改善箇所説明図

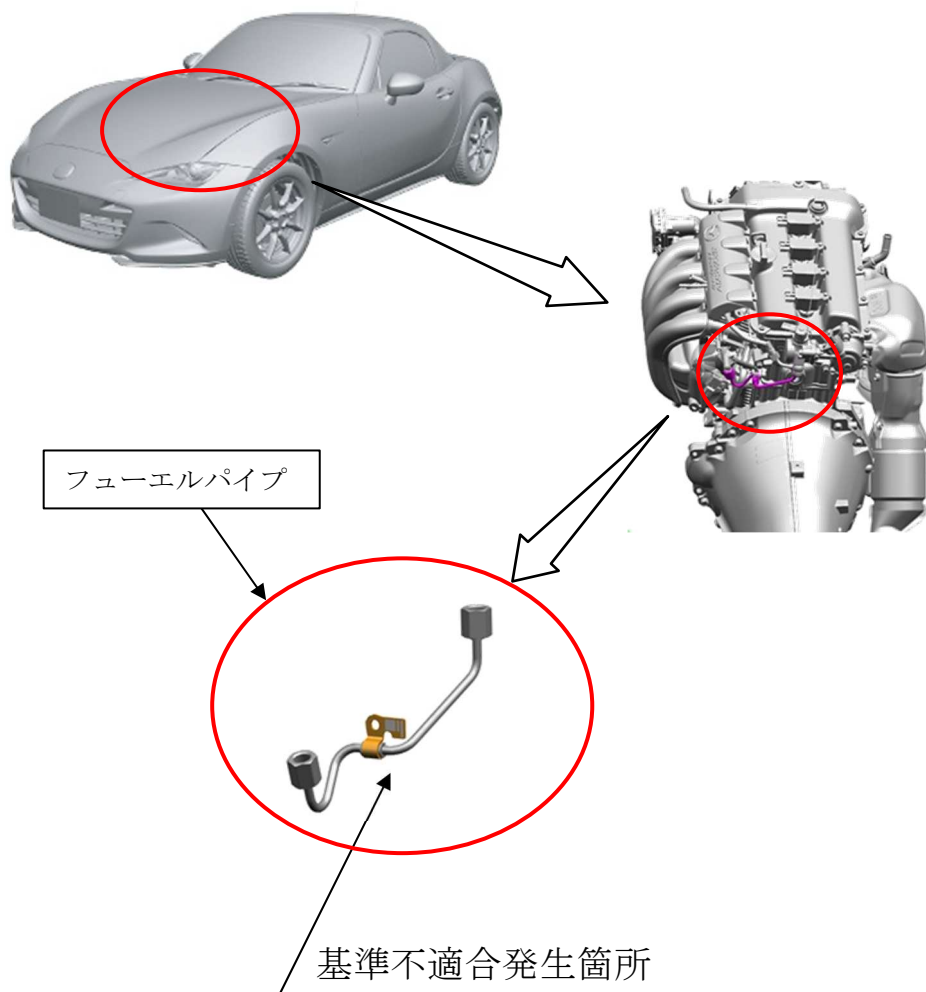
フューエルパイプにおいて、ブラケットによる保持力の管理値が不適切なため、保持力が低いものがある。そのため、サーキット走行等でエンジン高回転域を繰り返し使用すると、振動によりフューエルパイプが共振して亀裂が生じ、そのまま使用を続けると燃料が漏れてエンジンが停止し、再始動できないおそれがある。最悪の場合、火災に至るおそれがある。

全車両、フューエルパイプを対策品に交換する。なお、交換部品の準備に時間を要することから、準備ができ次第、改めて案内する。

識別：車台番号打刻のハイフン後 3 番目の数字上部に黄ペンを塗布する。
